改善箇所説明図

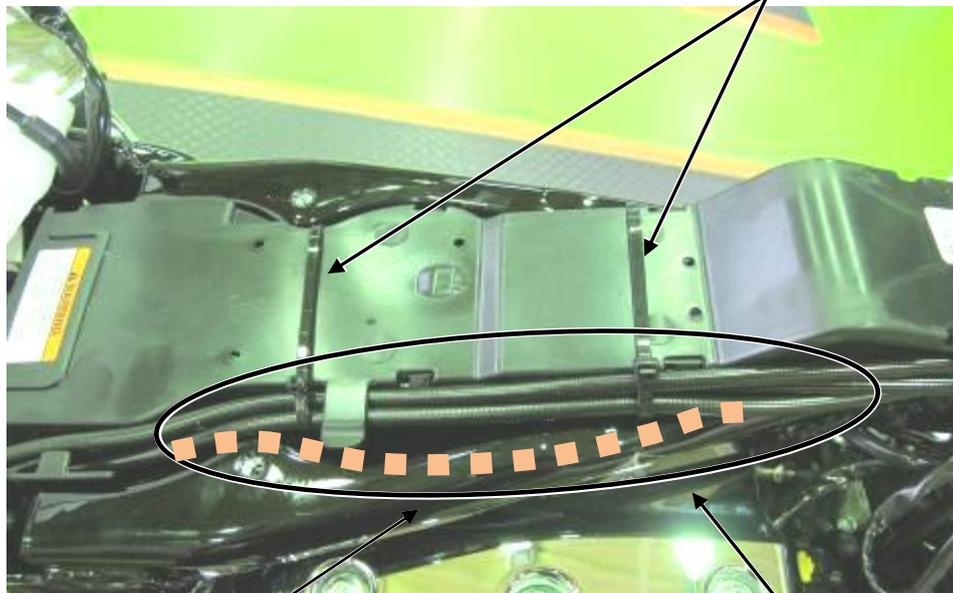
基準不適合発生箇所

注：□ は、追加または交換する部品を示す。
(破線部分は誤った取付け位置)

フロントブレーキホースが燃料タンクとフレームの間に挟まって組み付けられたものがある。そのため、そのままの状態で使用を続けると、走行中にフロントブレーキの引きずりが発生し、最悪の場合、フロントホイールがロックするおそれがある。

全車両、フロントブレーキホースを確認し、必要に応じて新品に交換して、正しく組み付けする。

フレームネック部分に外-2063 のステッカーを貼付する。
